4. 計画変更内容

2. 名勝奈良公園の価値を向上させる保存・保全の観点からの変更

A-A断面図(東西方向)

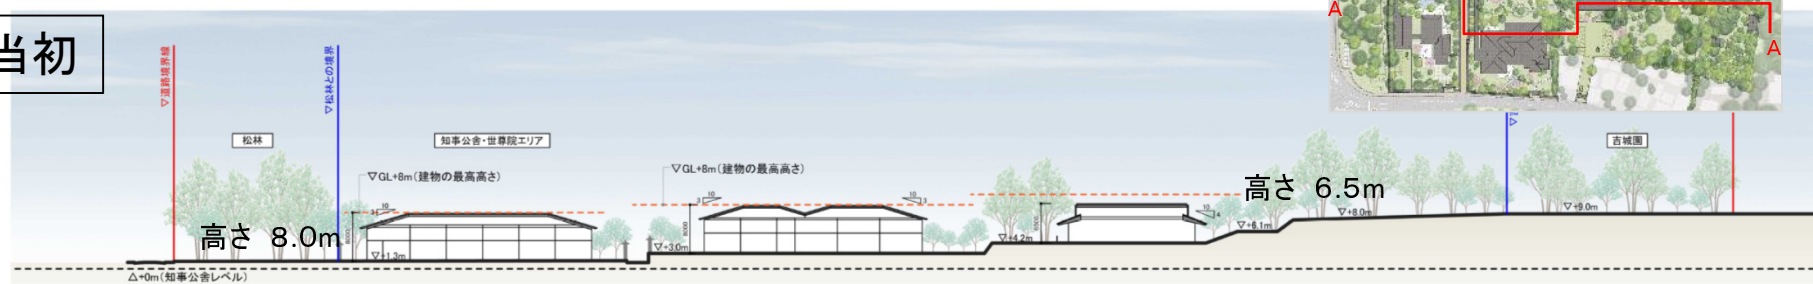
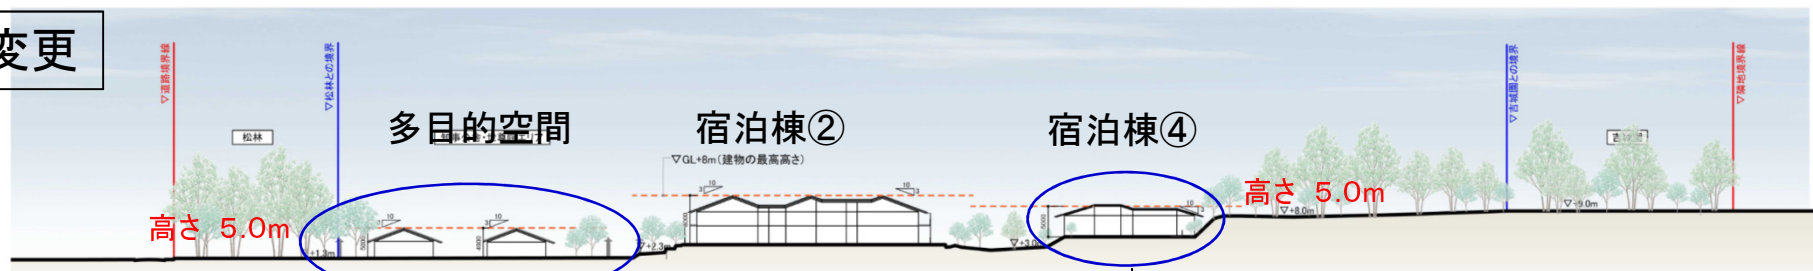
分節すると共に、
高さを抑制

高さを抑制

③静寂ゾーンをまとめる

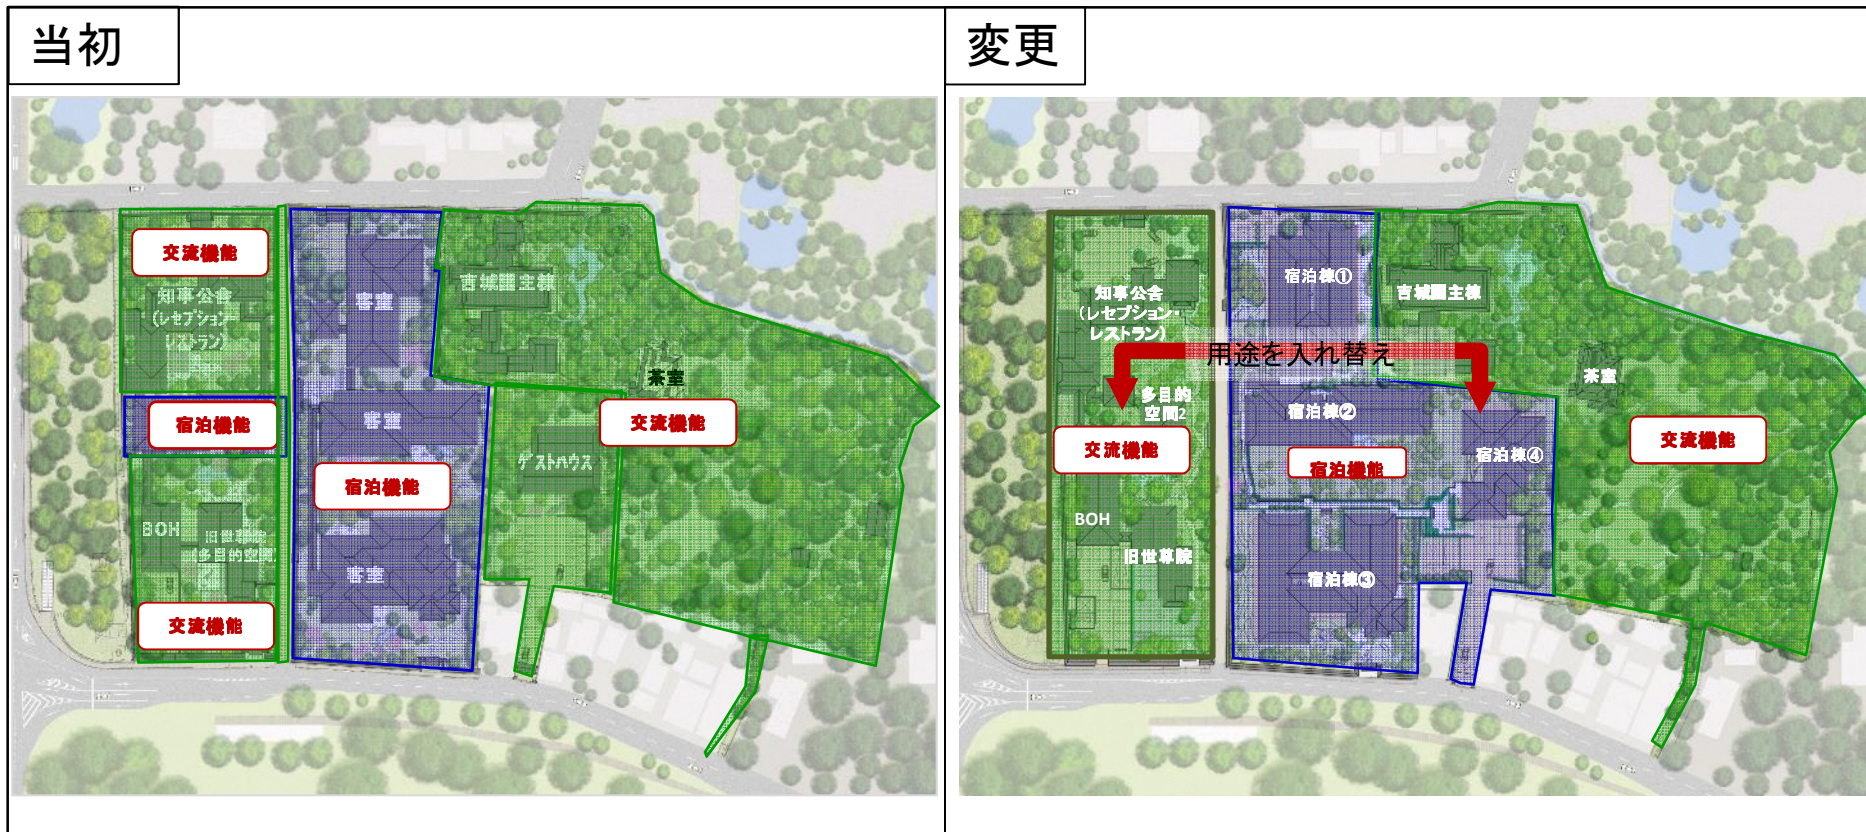
- ③ 静寂ゾーン（宿泊機能）を東側に集約し、吉城園との間に挟まれた静寂ゾーンをまとめることにより、名勝指定時の風情を享受し、継承
- ・ 滞在・宿泊を集約した静寂な空間と、歴史や文化を楽しむ空間・散策空間の拡がりを楽しめるよう配慮

①昔の佇まいを楽しめるような空間づくりを実施

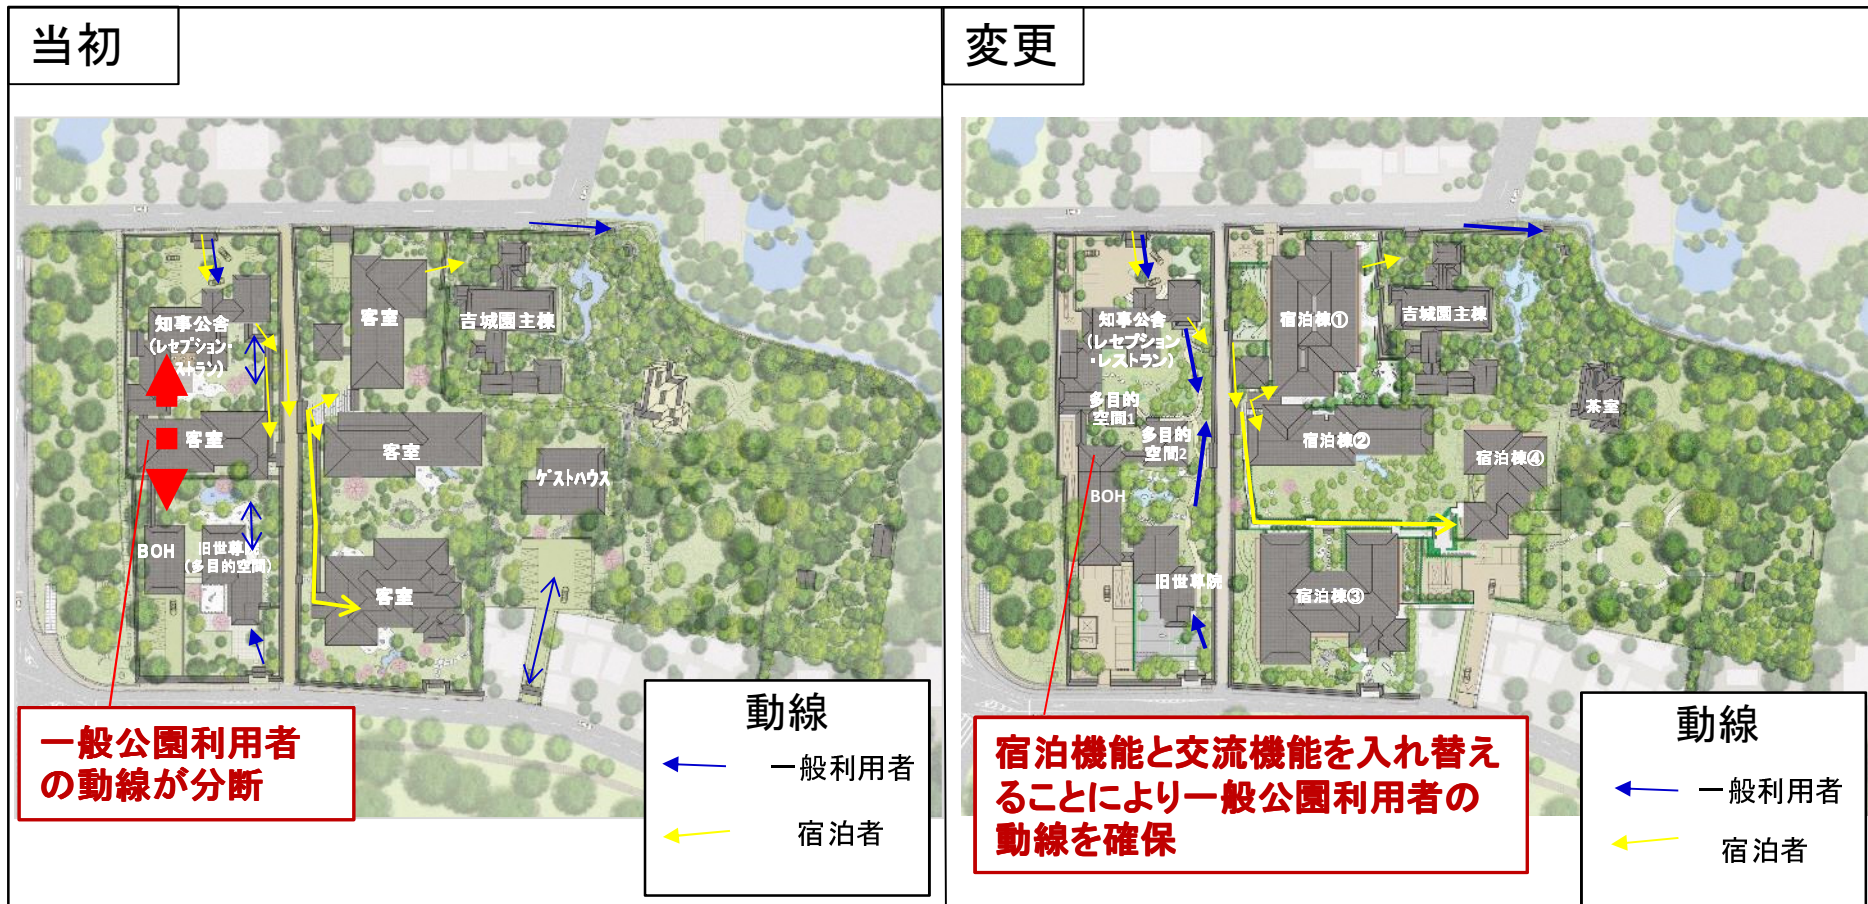
- ① 西側エリアを迎賓ゾーン、文化交流ゾーン、交流ゾーンの交流機能に集約し、来訪者の回遊性を高めるとともに、昔の佇まいを楽しめるような空間づくりを実施
 - ・ 西側エリアにおいて、南北の動線を新たに確保し、建物と庭の関係性を楽しむ空間を大きくし、交流できる空間づくりを実施

里道より西側のエリアにおいて、宿泊棟の配置を予定していたので、知事公舎から旧世尊院までの南北方向の施設利用者の動線は、途中で分断されており、西側エリアを有効活用できていない状況であった。

またゲストハウスは、ゲストハウスを利用する一部の利用者だけの活用計画となっていた。

当初計画のゲストハウスと西側エリアの宿泊棟を入れ替えることで公園利用者の動線が知事公舎から旧世尊院まで一連で形成され、多くの方にその価値を享受できる計画とした。
